Reykjavík, 18. júní 2025  
USK24020149

**Ármúli, Vegmúli og Hallarmúli - Breyting á deiliskipulagi - Ármúli 13A**

Deiliskipulag Suðurlandsbrautar, Hallarmúla, Ármúla og Vegmúla.  
Breyting á deiliskipulagi lóðarinnar Ármúla 13a

## Ármúli 13A – Breyting á deiliskipulagi / SM

TILLAGA AF BREYTTU DEILISKIPULAGI 1:500. HÆKKUN UM EINA INNDREGNA HÆÐ.

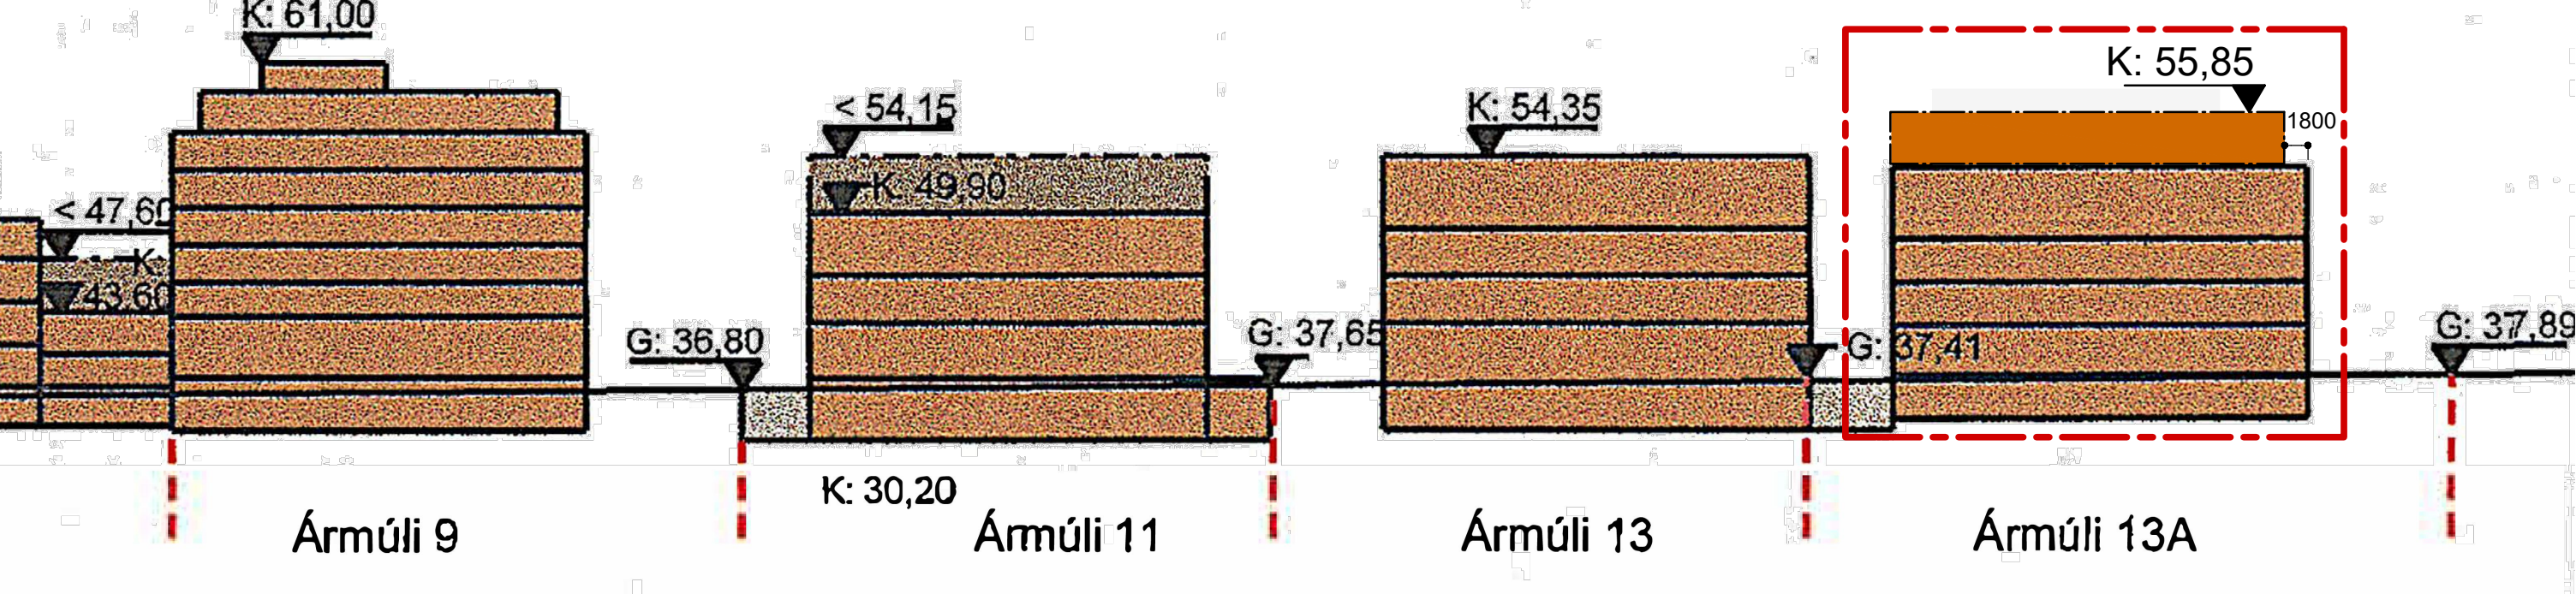
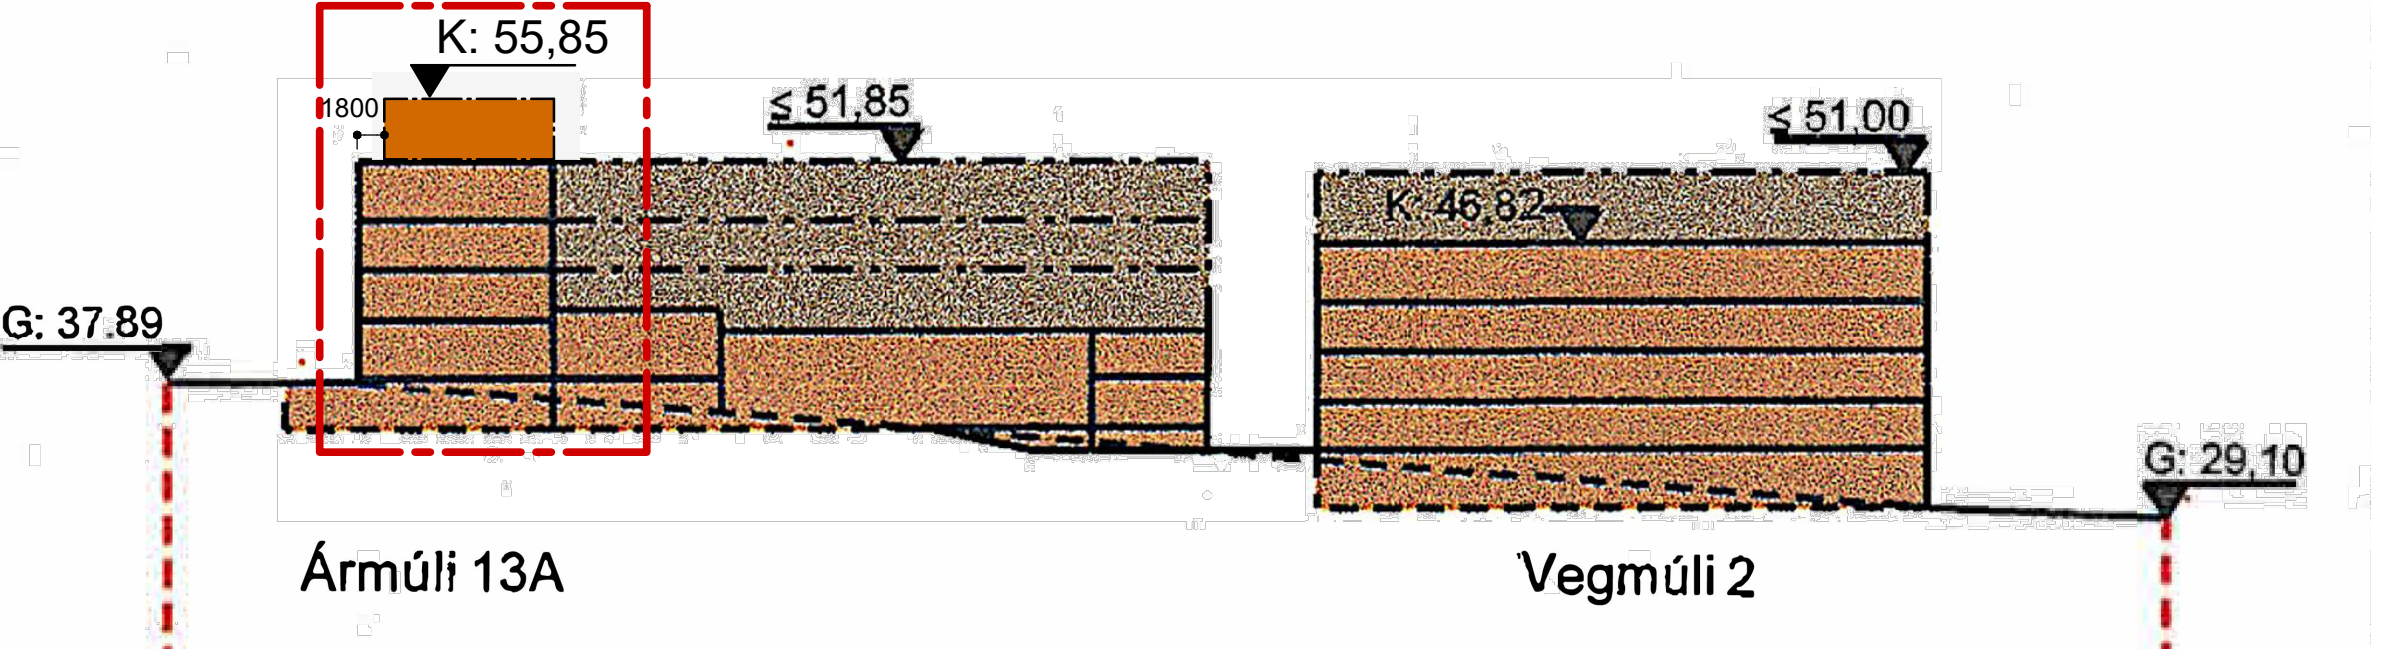
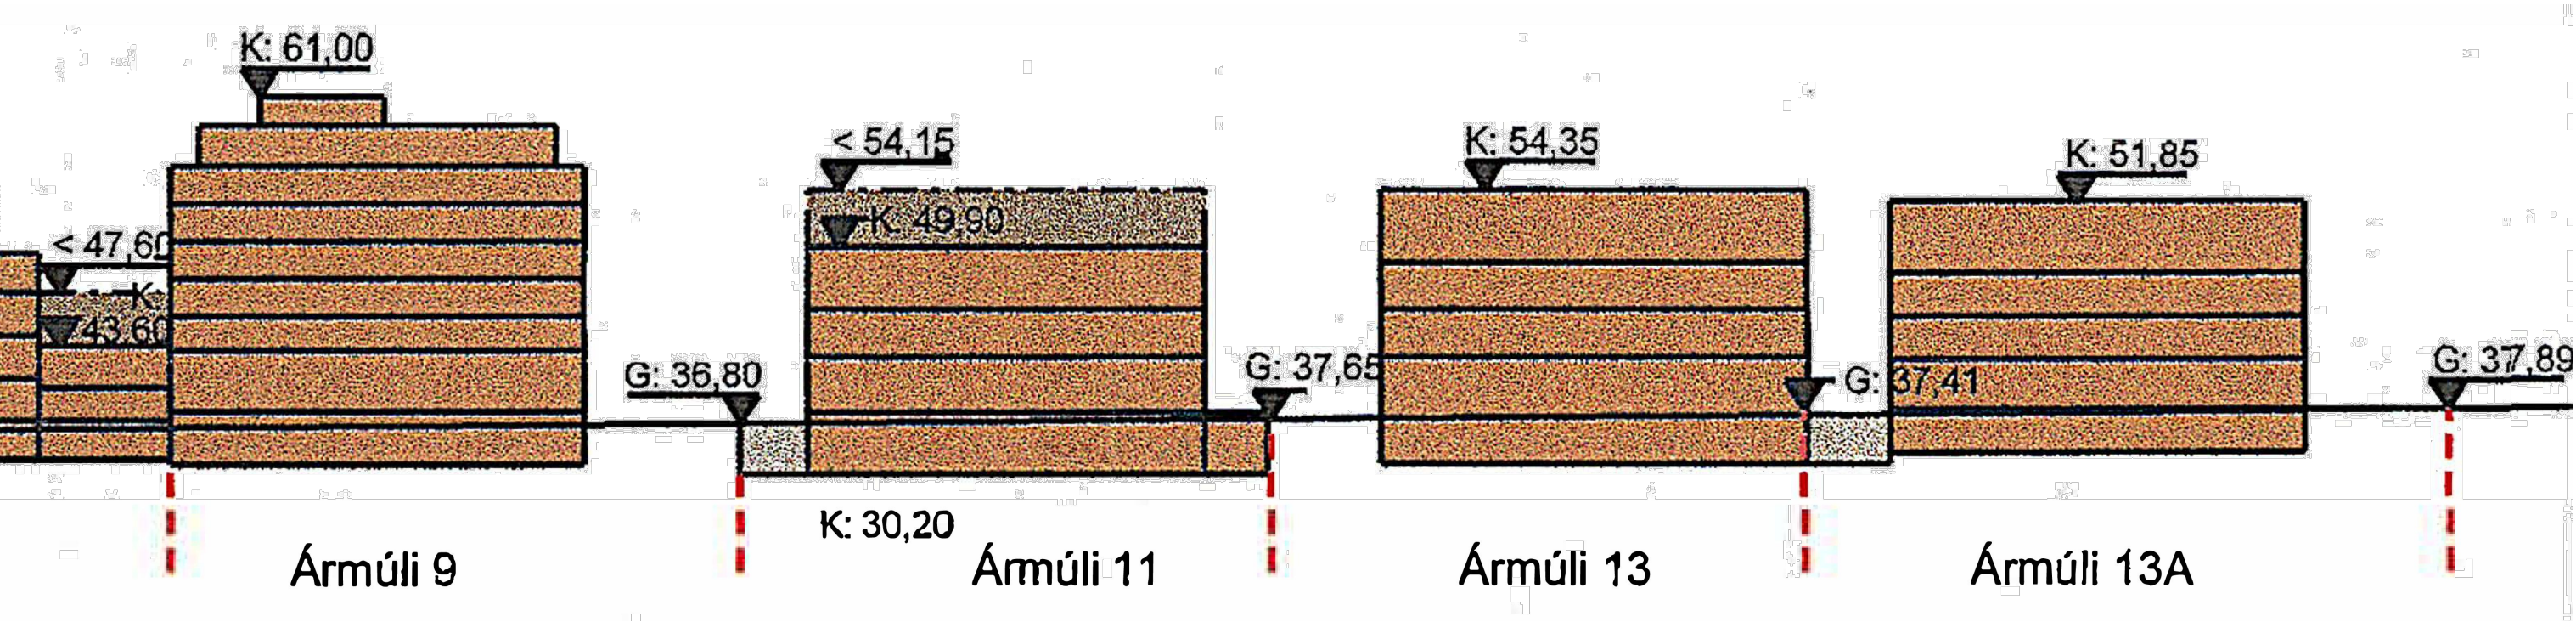
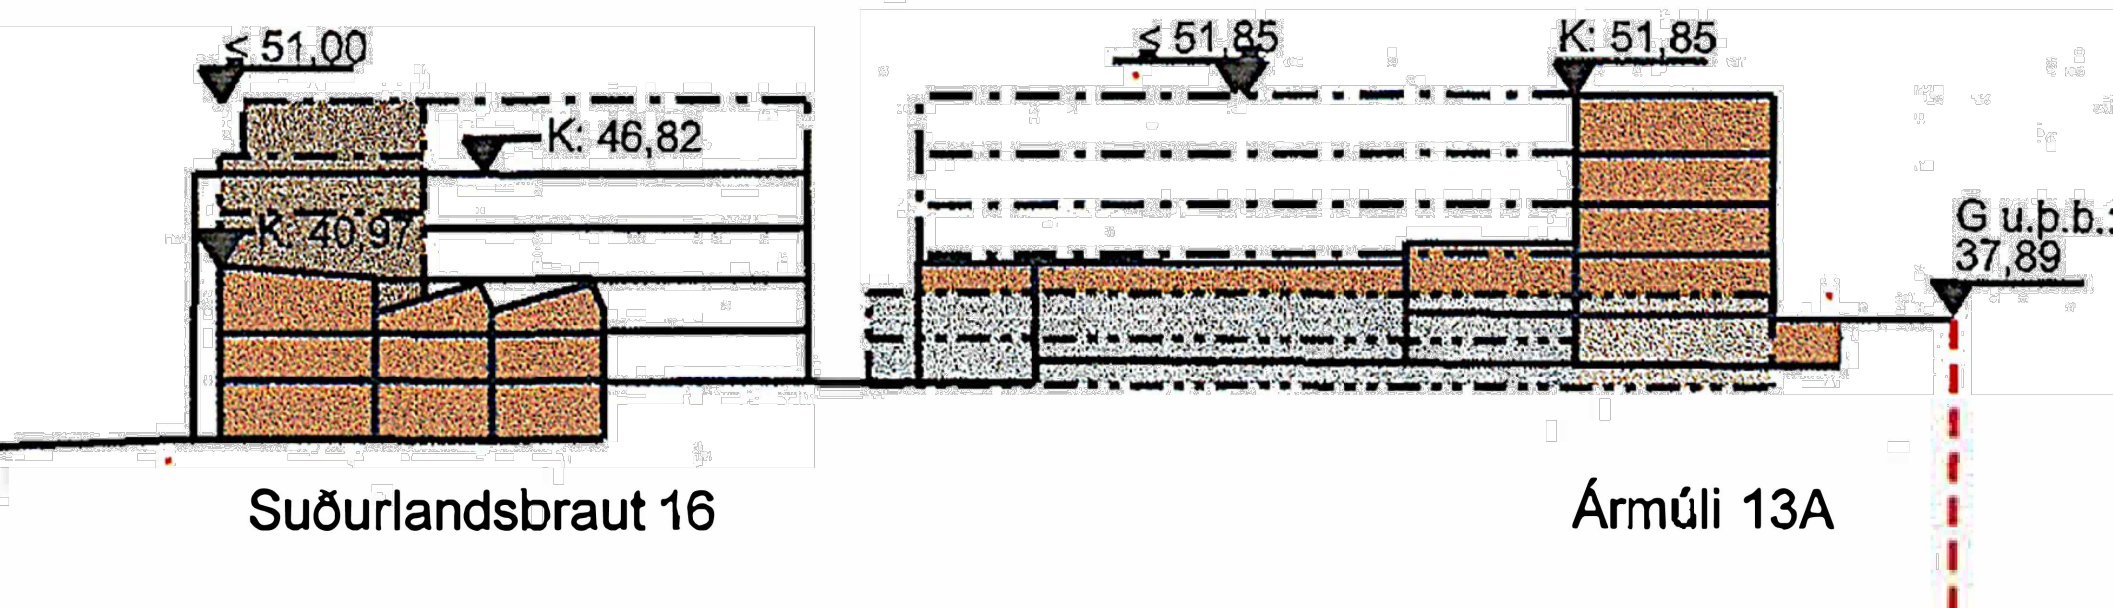
Hækkun hússins mun auka skuggvarpið yfir daginn það yrði ekki fyrr seinni partinn á sumrin sem sólin kemur inn í portið úr vestri.

Í þriðja lagi þá höfum við spurningu um ef Vegmúli 4 færi út í að byggja fimm hæða hús og það eru gluggar á húsi Ármúla 13 a sem snúa í norður er það ekki öruggt að eigandi Ármúla 13 a verði að byrgja fyrir þessa glugga?

Í þriðja lagi þá höfum við spurningu um ef Vegmúli 4 færi út í að byggja fimm hæða hús og það eru gluggar á húsi Ármúla 13 a sem snúa í norður er það ekki öruggt að eigandi Ármúla 13 a verði að byrgja fyrir þessa glugga?

Hækkun hússins mun auka skuggvarpið yfir daginn það yrði ekki fyrir seinni partinn á sumrin sem sólin kemur inn í portið úr vestri.

Varðandi spurningu um hvort byrgja þurfi glugga að Ármúla 13A komi til þess að eigendur Vegmúla 4 nýti heimildir sínar í gildandi deiliskipulagi til að byggja ofan á núverandi byggingu þá er svarið já. Eigendur þessara húsa verða að koma sér saman um útfærslu á því svo báðir aðilar geti nýtt sér heimildir sem gildandi deiliskipulag kveður á um.
